Reactie op voorstellen luchtruimgebruikers 5.11 stakeholderconsultatie Lelystad Airport

LUCHTVERKEERSLEIDING
NEDERLAND

Deze bijlage bij het rapport Reactie op voorstellen consultatietrajecten Lelystad Airport, geeft inzicht in de argumentatie waarom bepaalde voorstellen wel of juist niet zijn opgenomen in het definitieve ontwerpvoorstel van de aansluitroutes en luchtruim.

Figuur 2-1 Geconsulteerd ontwerp Lelystad CTR

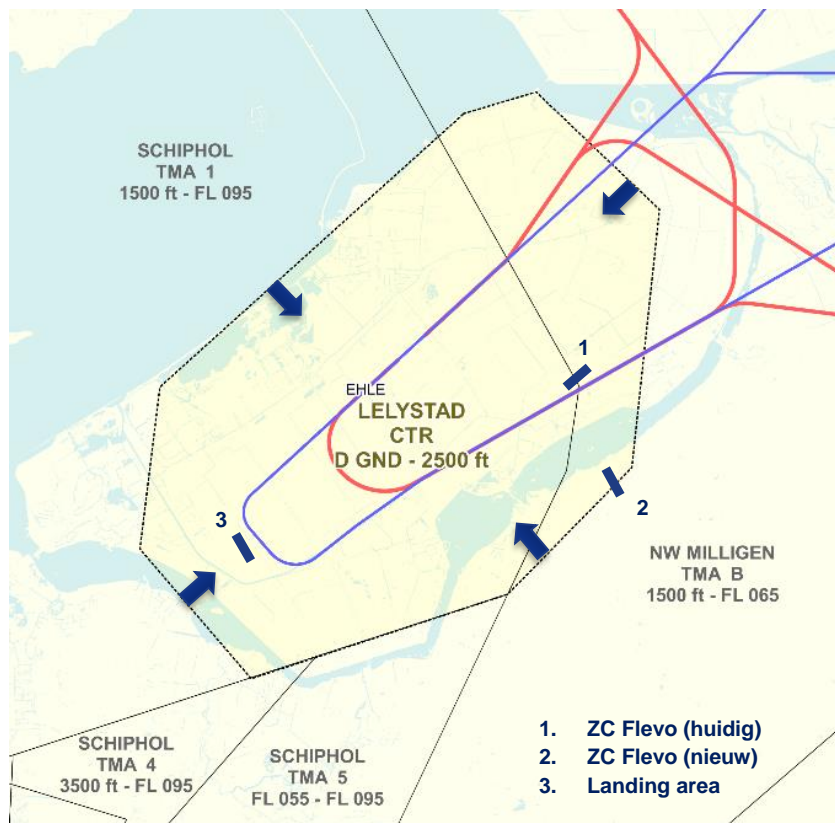
Gevraagd is om een GA-corridor – buiten de CTR – boven land op te nemen in het ontwerp van de CTR ten noordwesten van de CTR, vanwege de vliegveiligheid voor GA-verkeer, tussen 1000 voet en 1500 voet, eventueel voorzien van duidelijke geografisch herkenbare punten voor GA-vliegers.

Er is voorgesteld om de CTR zo klein mogelijk te maken, namelijk maximaal 3,5 NM (nautische- of zeemijl) van de te vliegen routes. Deze 3,5 NM is opgebouwd uit 2,5 NM conform de eis van separatie gecontroleerd/ongecontroleerd verkeer plus 1 NM navigatie-onnauwkeurigheid. Daarmee blijft onder andere een corridor over land aan de noordwestelijke zijde over voor VFR-verkeer van Zuidwestelijke naar Noordoostelijke richting en vice versa, zie paragraaf 2.1.2.

Ten zuidwesten van Lelystad Airport is een 'simulated forced landing area' voor het oefenen van noodlandingen ten behoeve van vliegopleidingen. Gevraagd is het huidige simulated forced landing area toegankelijk te houden. Indien dit niet mogelijk is, wordt gepleit voor een alternatief elders in Flevoland.

ZC Flevo heeft een alternatieve locatie voor het huidige zweefvliegveld op het oog, als gevolg van het uitbreiden van Lelystad Airport. Gevraagd wordt de CTR zodanig aan te passen dat de beoogde velden die in de gemeente Nunspeet moeten komen zo min mogelijk beperkingen van de CTR Lelystad ondervinden.

Ten behoeve van het zweefvliegveld Biddinghuizen (ZC Flevo) is gevraagd binnen de Lelystad CTR een zweefvliegsector te maken, zodat in de overgangperiode naar een nieuwe locatie voor het zweefvliegveld het zweefvliegen gecontinueerd kan worden.

Bij het ontwerp van de CTR wordt een GA-corridor boven het land opgenomen ten noordwesten van de CTR. Met het toepassen van bovenstaande ontwerpeisen, is de CTR teruggebracht tot de minimale afmeting. Hierbij is op verzoek van de luchtruimgebruikers het initieel gehanteerde uitgangspunt losgelaten dat de grens van de CTR gebaseerd zou moeten zijn op uit de lucht eenvoudig herkenbare geografische landschapskenmerken. Het strikt

hanteren van de hierboven beschreven uitgangspunten zou resulteren in een minimale afstand tussen luchtruimgrens en route boven 1500 voet in 2,5 NM (grenzend aan Schiphol TMA klasse A), en onder 1500 ft in 3NM (grenzend aan klasse G luchtruim onder de Schiphol TMA). Om een eenduidige CTR te ontwerpen, is voor de afstand zowel boven als onder 1500 ft 3 NM gehanteerd.

Op basis van de ontwerpisen, zoals beschreven in paragraaf 2.1.1, is de CTR zo klein mogelijk gemaakt. Hierdoor is aan alle zijdes van de CTR ruimte beschikbaar gekomen, waaronder de gevraagde corridor over land aan de noordwestelijk zijde over voor VFR-verkeer. Deze extra verkleining van de CTR is onder andere mogelijk gemaakt door de afstand waarop verkeer van een gecontroleerde luchtruimgrens dient te blijven te verkleinen van 2,5 NM tot 1,5 NM. Dit is mogelijk indien nadere afspraken zijn gemaakt met de verkeersleiding van het aangrenzende partij. Dit wordt dan ook voor dit luchtruimontwerp gedaan.

Het gebruik van de 'Simulated Forced Landing Area' waar noodlandingen worden geoefend blijft mogelijk binnen de CTR. De luchtverkeersleiding moet een klaring geven voor het vliegverkeer voordat het verkeer de CTR kan invliegen. Ook is een radiotelefonielicentie benodigd. Het luchtruim is niet gesloten, maar voorstaande behelst wel een verandering ten opzichte van de huidige situatie op Lelystad Airport.

De CTR wordt zodanig aangepast, dat de voorkeurslocaties van de nieuwe velden van ZC Flevo buiten de CTR liggen. Het zoekgebied voor de nieuwe locatie ligt wel deels onder de Lelystad TMA 3. Deze begint op 2500 voet.

Door het minimaliseren van de Lelystad CTR ligt de huidige locatie van zweefvliegclub Flevo buiten de CTR. Deze komt wel binnen de Lelystad TMA 2 te liggen, welke een ondergrens heeft van 1500 voet.

Figuur 2-2 Geconsulteerd ontwerp Lelystad TMA

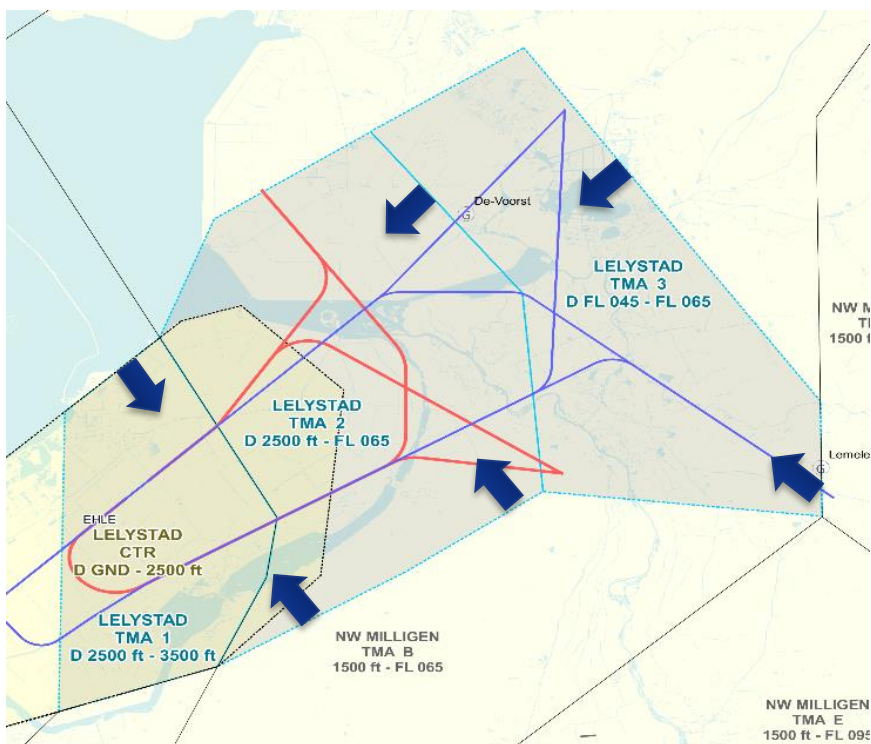
Het voorstel is om de IAF Zuid op te schuiven naar het noordwesten en daarmee ook de oostgrens van TMA Lelystad. Boven het zweefvliegveld zou de ondergrens van de TMA dan op FL055 komen te liggen. Dit betekent minder beperkingen, bovenop de eerder geboden ruimte, voor het zweefvliegen bij Lemelerveld. Daarnaast levert dit minder beperkingen op voor de luchtspporten in het algemeen. De Noord-Zuid 'route' voor General Aviation verkeer wordt minder beperkt.

Verzocht is om de TMA 3 te verkleinen door de oostelijke grens naar het westen te verschuiven, waardoor er minder beperkingen zijn voor het 'over land vliegen' door zweefvliegers van de Noordoostpolder richting het oosten.

Voorgesteld wordt de grens tussen TMA 2 en TMA 3 zover mogelijk naar het zuidwesten te verplaatsen, bij voorkeur zodanig dat deze niet door - dan wel over - de huidige door AMPYX Power en NLR (NRTC) en ZC NOP gebruikte gebieden lopen. Daarnaast wordt een voorkeur uitgesproken voor een grens die visueel herkenbaar is op de grond, zoals de autoweg N50 van Emmeloord tot knooppunt Hattermerbroek of de Zwolse Vaart.

Er wordt voorgesteld om een gedeelte van de grens rondom de huidige zweefvlieglocatie Biddinghuizen tussen Lelystad TMA 2 en Lelystad TMA 3 te verschuiven. In dat geval is de ondergrens van dit gebied 2.500 voet ten opzichte van 1.500 voet, zoals gepresenteerd in sessie 3 door LVNL/CLSK.

Verzocht is om de Lelystad TMA te reduceren tot 3,5NM aan beide zijden van de route (2,5 NM + RNAV 1). Daarnaast wordt verzocht een getrapte TMA volgens het 'upside down wedding cake principe' te realiseren, waarbij een minimale CTR ontstaat met daaromheen de TMA.

In het voorstel wordt gemeld dat de zuidoostelijke sector van TMA 3 zich ver buiten de 3,5 NM bufferzone ten opzichte van de route uitstrekt. Dit lijkt niet noodzakelijk volgens de ICAO normen. Het voorstel is om de grens van TMA 3 op 3,5 NM van de route te zetten, zodat de nieuwe zweefvlieglocatie van ZC Flevo zich buiten TMA 3 bevindt en er geen grens is van 2.500 voet.

De suggestie is gedaan om de TMA Lelystad te verkleinen of de ondergrens te verhogen naar 3000 voet. Daarnaast is de vraag gesteld om de ondergrens van TMA 3 te verhogen naar FL055 met als doel de beperking voor kleine luchtvaart te verminderen.

Verzocht is de Lelystad TMA 2 aan te passen om boven het nieuwe zweefvliegerterrein een bovengrens van 2.500 voet – met wens FL045 - mogelijk te maken.

Entrypunt IAF Zuid is onderdeel van de routeset B+, inclusief de onderliggende uitgangspunten conform het Alders advies uit 2014. Het verplaatsen van IAF Zuid is strijdig met het uitgangspunt dat routeset B+ onveranderd blijft. Het voorstel is om deze reden niet opgenomen in het routeontwerp. Daarnaast vermindert het verplaatsen van de IAF de ruimte om conflicten op te lossen (lateraal en verticaal).

Op basis van paragraaf 2.2.1 is de Lelystad TMA ontworpen. Er is vectorruimte nodig wanneer er twee vliegtuigen in TMA 3 moeten worden gesepareerd. Om deze reden is het niet mogelijk om de oostgrens richting het westen te verschuiven.

Het opschuiven van de grens tussen TMA 2 en 3 wordt niet haalbaar geacht vanwege een te steile dalgradiënt voor naderend IFR-verkeer naar baan 23.

In het nieuwe ontwerp is zo veel mogelijk rekening gehouden met de wensen van luchtruimgebruikers. Aan de hand van ingediende voorstellen, en het toepassen van de ontwerpeisen benoemd in hoofdstuk 2.2 van het hoofddocument, is gekomen tot een minimale laterale en verticale afmeting van de Lelystad CTR en TMA's. Op verzoek van de luchtruimgebruikers is de Lelystad CTR gereduceerd tot de minimale afmeting. Om te voldoen aan de ontwerpeis dat het groothandelsverkeer volledig in gecontroleerd luchtruim afgehandeld moet worden, was het nodig het ontwerp van de Lelystad TMA's aan te passen.

Als gevolg van deze aanpassing is TMA 2 uit het geconsulteerde ontwerp opgesplitst in 2 TMA's, waardoor het nieuwe ontwerp bestaat uit 4 Lelystad TMA's. Dit betekent ook dat de ondergrens van de TMA boven de huidige zweefvliegveld Biddinghuizen 1.500 voet wordt in plaats van 2.500 voet. Deze aanpassingen zijn nodig om de gehele vertrek- en naderingsroute door gecontroleerd gebied te laten lopen (zoals vereist). Het verschuiven van de grens tussen Lelystad TMA 2 en 3 naar het westen, zoals verzocht, heeft als effect dat niet de hele route in gecontroleerd gebied komt te liggen. Daarmee conflicteert het voorstel met de ontwerpeisen.

Aan de hand van de ontwerpeisen voor de TMA, is de TMA lateraal ten noordwesten verkleind. Het verder reduceren van de TMA, zowel verticaal als lateraal is niet mogelijk gebleken. De gevraagde getrapte TMA was reeds onderdeel van het geconsulteerde ontwerp. Het toevoegen van één of meerdere trappen is niet opgenomen in het ontwerp, omdat hierdoor een te gefragmenteerd luchtruimontwerp ontstaat, wat resulteert in een toename van complexiteit voor de verkeersafhandeling. Het kleiner maken van de TMA aan de oostkant is niet haalbaar vanwege benodigde vectorruimte.

De voorgestelde grens van Lelystad TMA 3 bevindt zich op circa 3,5 km van de route in plaats van 3,5 NM. Naast de 3,5 NM is er nog extra bufferruimte nodig voor vectorruimte, zie paragraaf 2.2.1. Om deze reden kan de grens van Lelystad TMA 3 niet worden verplaatst.

De ondergrens van de TMA 1 en 2 verhogen naar 3000 voet is niet mogelijk, omdat daarmee een deel van de route in ongecontroleerd luchtruim komt te liggen. In het geconsulteerde ontwerp hadden de Lelystad TMA 1 en 2 een ondergrens van 2.500 voet, waarbij de CTR een bovengrens had van 2.500 voet. Vanwege het verkleinen van de CTR in het definitieve ontwerp, was het noodzakelijk om de TMA 1 en 2 te verlagen naar 1.500 voet, zodat de lokale naderings- en vertrekroute in gecontroleerd gebied ligt. Met deze aanpassing is tevens TMA 2

opgesplitst in twee delen, waardoor Lelystad 4 TMA's kent. Lelystad TMA 3 heeft daarbij een ondergrens van 2.500 voet. Dit is nodig om te voldoen aan de ontwerpeis dat de route volledig in gecontroleerd luchtruim afgehandeld moet worden. Het verhogen van de ondergrens van TMA 3 (in het nieuwe ontwerp hernoemd naar TMA 4) is om dezelfde reden niet mogelijk. Bij de IAFs zakt het verkeer van FL060 richting de luchthaven. Om deze hele nadering in gecontroleerd luchtruim te accommoderen, is een ondergrens van FL045 nodig voor dit gebied.

De Lelystad TMA 3 (het luchtruim boven het nieuwe zweefvliegerterrein wat eerst Lelystad TMA 2 was) is 2.500 voet. Zie beoordeling voorstel 10 voor verdere uitleg.

Figuur 2-3 Geconsulteerd ontwerp van wachtgebieden

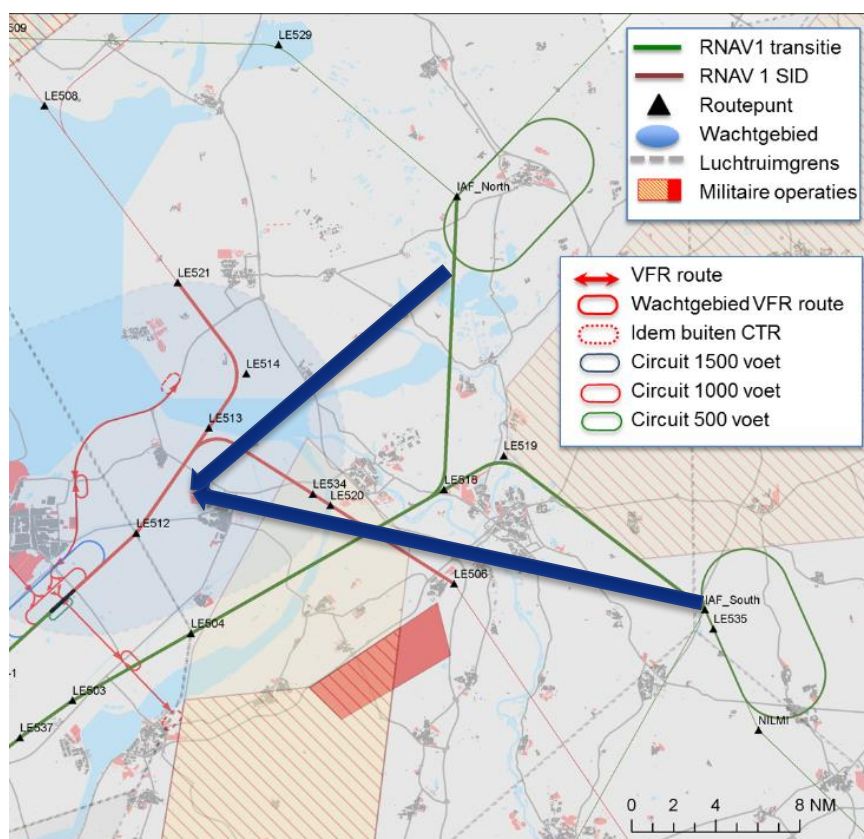
Verzocht wordt de beide wachtgebieden bij de IAF Noord en IAF Zuid te vervangen door een enkel wachtgebied boven het vliegveld Lelystad, in lijn met luchthaven Eindhoven. Daarbij wordt voorgesteld een nieuw multiple-level wachtgebied boven vliegveld Lelystad te realiseren, onder wachtgebied ARTIP van Schiphol.

De suggestie is gedaan om de minimale hoogte van wachtgebied ARTIP te verhogen voor inbound verkeer richting Schiphol met 1000 voet naar FL080.

Het verplaatsen of samenvoegen van het wachtgebied boven Steenwijkerland naar de ARTIP holding is niet mogelijk, omdat dit resulteert in een aanpassing van de bestuurlijk overeengekomen B+ route op FL060. Daarnaast zorgt deze aanpassing voor een interferentie van de Lelystad verkeersstromen met het Schipholverkeer, doordat de protection area van het nieuwe wachtgebied ervoor zorgt dat er later gedaald kan worden en daardoor baan 27 (Buitenveldertbaan) niet gehaald wordt.

De verkenning naar oplossingen heeft geleid tot het voorstel 1 wachtgebied in NM TMA E op FL090 te realiseren waarbij twee wachtgebieden IAF Noord (boven de Weerribben) en IAF Zuid (bij Lemelerveld) verplaatst worden naar een locatie boven de noordelijke Achterhoek. Door het wijzigen van de locatie is het mogelijk dit wachtgebied te realiseren op FL090 in plaats van FL060.

Uitgangspunt voor het ontwerp is dat het Schipholverkeer niet negatief beïnvloed wordt. Dit is vertaald naar een gelijkblijvend ACC werkgebied - en dus ongewijzigde CTA Amsterdam - omdat het aanpassen van de CTA Amsterdam een negatief effect heeft op de werkbelasting van luchtverkeersleiders en dus capaciteit van het luchtruim. Zie hoofdstuk 3.2 van het hoofddocument voor een uitgebreide toelichting op de werkwijze van ACC en de relatie tussen luchtruim en werkbelasting. Het verhogen van de Lelystad TMA, waarvoor verhogen ARTIP nodig is, betekent minder capaciteit in de holding, en dus een beperking van de capaciteit bij versturende omstandigheden.

Het verhogen van de Lelystad TMA resulteert in een 'stepped descent'. Dit heeft een negatief effect op de capaciteit, aangezien dit leidt aanvullende instructies en extra RT met de piloot, en extra aandacht vergt van de luchtverkeersleider op de radar. Dit leidt tot werklastverhoging per vliegtuig. Bij ARTIP vindt ook holding plaats. Het laagste level waarop dit plaatsvindt, is FL70. Als een deel van CTA Amsterdam East 1 wordt weggegeven, moet ARTIP tevens verhoogd worden, wat de capaciteit voor holden op ARTIP vermindert.

De analyse van het inbound Schipholverkeer toont dat er in de praktijk een aanzienlijke hoeveelheid verkeer plaatsvindt tussen FL70 en FL100 nabij ARTIP. Vooral voor inbound baan 27 (Buitenveldertbaan) is een laag FL benodigd.

Figuur 2-4 Voorstellen t.b.v. behoud valschermspringen Teuge

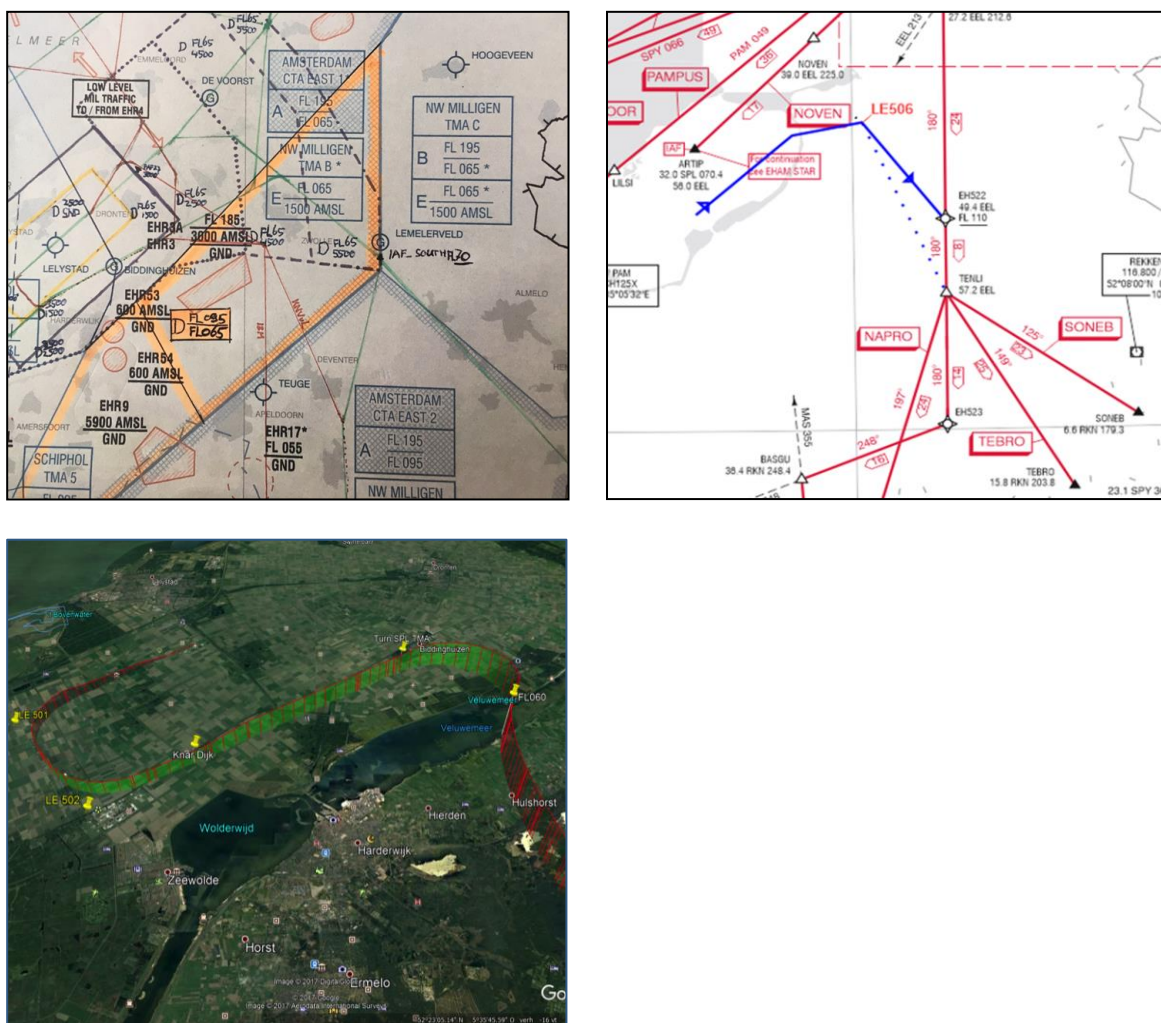
Gevraagd wordt het gedeelte van het luchtruim in de Amsterdam CTA East 1 dat mogelijk niet door Schiphol vliegverkeer gebruikt wordt, over te hevelen naar de verantwoording van de CLSK.

Om de aansluitroute vrij te leggen van het klim- en springgebied van Paracentrum Teuge, wordt voorgesteld het bestaande B+ exit punt te verbinden met de reeds bestaande vertrekroute Eelde SID van baan 23/05 van Eelde.

KNVvL heeft een alternatief ontwikkeld op de B+ route en een deel van de aansluitroutes, de zogenoemde B++ variant. Deze B++ variant volgt vanaf baan 23 tot aan de bestaande noordoostelijke Schiphol TMA-grens dezelfde route als de B+. In afwijking op de B+ route buigt deze bij de TMA-grens af met een klimmende rechterbocht richting het oude land, dat ter hoogte van Hulshorst wordt gepasseerd. De B++ variant voor baan 05 is niet weergegeven.

Uit paragraaf 2.4.1 blijkt dat het verhogen van de bovengrens van NM TMA B een negatief effect heeft op de capaciteit voor het Schipholverkeer en is niet haalbaar voor april 2019. Opgemerkt wordt dat in de Luchtruimherziening het voorstel als optie kan worden overwogen.

Het benutten van de 'Eelde Departure Route' (SID 23) is niet haalbaar vanwege interferentie met verkeerstromen op Schiphol en Düsseldorf verkeer. Het vertrekkend verkeer vanaf Eelde (baan 23) vliegt 'opposite' inbound ARTIP verkeer, 'klimmers' Düsseldorf en zware kisten stijgend naar sector 2. Het huidige gebruik van deze route (lage aantallen) geeft nu reeds een verhoging van werklast als gevolg van op te lossen conflicten. Verdere toename van Lelystad verkeer additioneel aan Eelde verkeer geeft onacceptabele werklast voor ACC verkeersleiders als gevolg van meer monitoring van verkeersstromen en additionele RT.

De B++ die door de KNVvL in de consultatie is ingediend verschilt enigszins van hetgeen Teuge Airport op 25 augustus jl. presenteerde en waar uitgebreid met betrokken partijen over gesproken is. Voor wat betreft het voorstel van de KNVvL geldt nog steeds dat: Hoewel het alternatief gepresenteerd wordt als een optimalisatie van de routeset B+, de laterale afwijking

daarvan dusdanig groot is, dat het feitelijk een nieuw routevoorstel betreft routeset B+. Het voorstel voldoet derhalve niet aan het uitgangspunt dat de aansluitroutes routeset B+ moeten respecteren.

Voorts blijkt dat de B++ een aanzienlijke verschuiving van geluid veroorzaakt. Dat heeft consequenties voor zowel de in het Luchthavenbesluit Lelystad vastgelegde beperkingengebieden, alsmede geluideffecten voor gemeenten en bewoners op de Veluwe die voorheen niet beïnvloed werden. Dit vraagt in beide gevallen om een nieuwe besluitvorming, waarin feitelijk het bestuurlijk proces aan de Alderstafel opnieuw doorlopen zou moeten worden, omdat de B++ variant een wijziging van de spelregels inhoudt.

Figuur 2-5 De luchtruimclassificatie van de NM TMA's

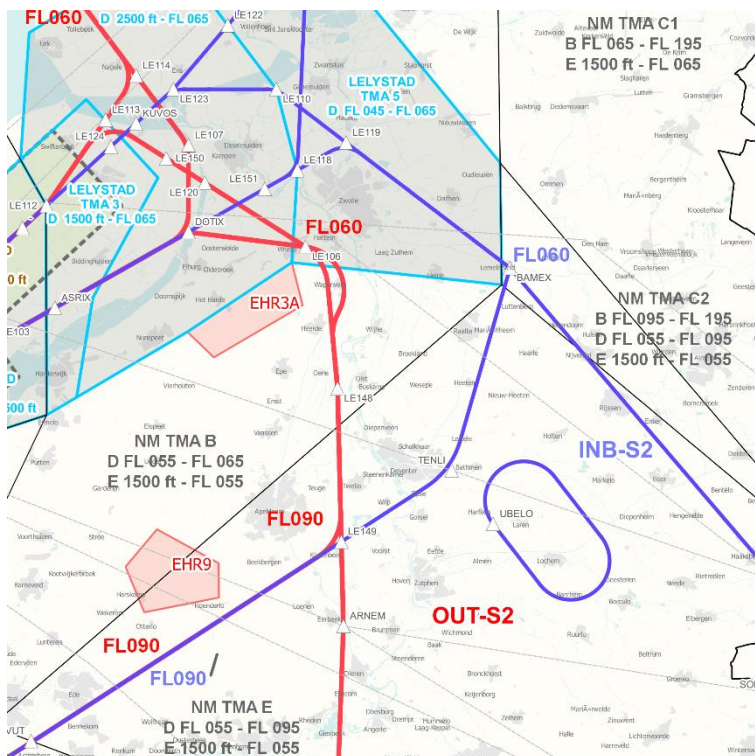
Tijdens de derde consultatiesessie is het voorlopige ontwerp van de aansluitroutes getoond aan de luchtruimgebruikers. Voorgenomen wijzigingen van de NM TMA, die nog niet eerder ter consultatie waren gelegd, werden hierbij ook getoond. Luchtruimgebruikers hebben verzocht niet de volledige TMA-B en TMA-E te voorzien van klasse D, en deze klasse E te houden.

Voorgesteld wordt alleen de luchtruimclassificatie in het luchtruim rondom de routes in de NM TMA's aan te passen, en door middel van een Radio Mandatory Zone (RMZ) en Transponder Mandatory Zone (TMZ) vrije toegang te faciliteren voor VFR-verkeer.

Momenteel heeft de NM TMA B een ondergrens van 1.500 voet en een bovengrens van FL065, en heeft deze luchtruimklasse E. In het routeconcept is een wijziging opgenomen, waardoor de bovenste laag van de NM TMA B, tussen FL055 en FL065 klasse D zal worden. Het resterende deel van de NM TMA B blijft ongewijzigd.

NM TMA C is op dit moment klasse E tussen 1.500 voet en FL065; en klasse B tussen FL065 en FL095 (door de week). In het weekend is de gehele NM TMA C klasse E. NM TMA C wordt gesplitst in NM TMA C1 en NM TMA C2, zodat niet de gehele NM TMA C wordt gewijzigd. Zie hiervoor Figuur 2-5. NM TMA C1 wordt tussen 1.500 voet en FL055 luchtruimclassificatie E, tussen FL055 en FL095 wordt dat klasse D. NM TMA C2 houdt dezelfde luchtruimclassificatie als de huidige NM TMA C.

NM TMA E is op dit moment klasse E tussen 1.500 voet en FL065; en klasse B tussen FL065 en FL095 (door de week). In het weekend is de gehele NM TMA E klasse E. Dit wordt als volgt gewijzigd: tussen 1.500 voet en FL055 wordt de NM TMA E luchtruimclassificatie E, tussen FL055 en FL095 wordt dat klasse D. Dit betekent dat door de week het luchtruim verder wordt opengesteld voor VFR dan nu het geval is, tussen FL065 en FL095 wordt dit klasse D in plaats van klasse B.

Deze luchtruimwijziging is nodig omdat voor het type verkeer dat geacommodeerd wordt, met de betreffende verkeersaantallen, luchtruim benodigd is waarbij geen ongecontroleerde VFR bewegingen kunnen interfereren met het Lelystadverkeer. Bij het beoordelen van de gewenste luchtruimclassificatie is namelijk niet alleen het verkeersvolume een criterium, ook speelt de verkeersmix een rol. Opgemerkt wordt dat geconsulteerde luchtvaartmaatschappijen de voorkeur geven aan verkeersafhandeling in klasse D.

Zoals toegelicht in de reactie op voorstel 12, wordt het voorstel RMZ/TMZ in Duitsland toegepast in luchtruimklasse E. Vanwege het aantal vluchten en de verkeersmix is gekozen voor klasse D in de betreffende delen van de NM TMA's, en daarbinnen past de voorgestelde procedure niet. In 2018 zal een initiatief met LVNL/CLSK en KNVvL/AOPA worden gestart, waarbij de toepassing van een concept met RMZ/TMZ in (delen van) het Nederlandse luchtruim wordt onderzocht.
